津波漂流物対策施設設計ガイドライン講習会における質問事項と回答

図-3.28 K 値 $\sim D_0/D$ 関係

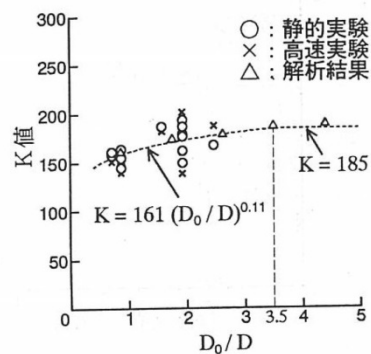
- ①作用の形態として、衝突と抗力の2通りありますが、衝突に対しては塑性域まで考慮していますが、抗力に対しては弾性域までとなるのでしょうか?(流速が大きいと抗力にて決まると思います。)
- ②端部支柱の設計における実験定数(K=185)はサイズが変わっても不変ですか?
- ③計算例で衝突力は危険側を考慮し、ロープ1本で負担するとありますが、例えば、ワイヤ間隔を狭くするなどとして、2本や3本で負担させるのは可能ですか?
- ④フェンスタイプのような遮蔽性のある面材を設置すると柵からの反射波により、漂流物の衝突速度(流速)が低減されます。実験結果を用いて、漂流物が衝突速度(流速)を低減させるという方法は考えられますか?

②不変ではありません。衝突物を剛な球体と仮定し、この球の直径(D_0)と支柱の直径(D)との比にK値が依存すると考え、実験的に求めた定数です。この結果は、数値解析でも確認されています。

物衝突面の球換算曲率や衝突物の剛性を設定することは、非常に困難です。実験等では、結果的にK値は150～185程度という限定された範囲にあるため、ガイドラインでは現実的な範囲の安全側の定数として $K=185$ と設定（設計法全般を概観した宣言に近い設定）しています。
